ステンレス ファスナー 9341型 掛代調節機能付

934151 仕様変更後

図1 934151

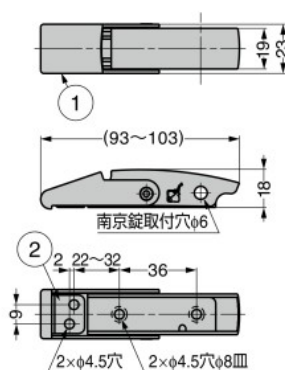
※934151は在庫がなくなり次第、形状が図1から図2に変更になります。
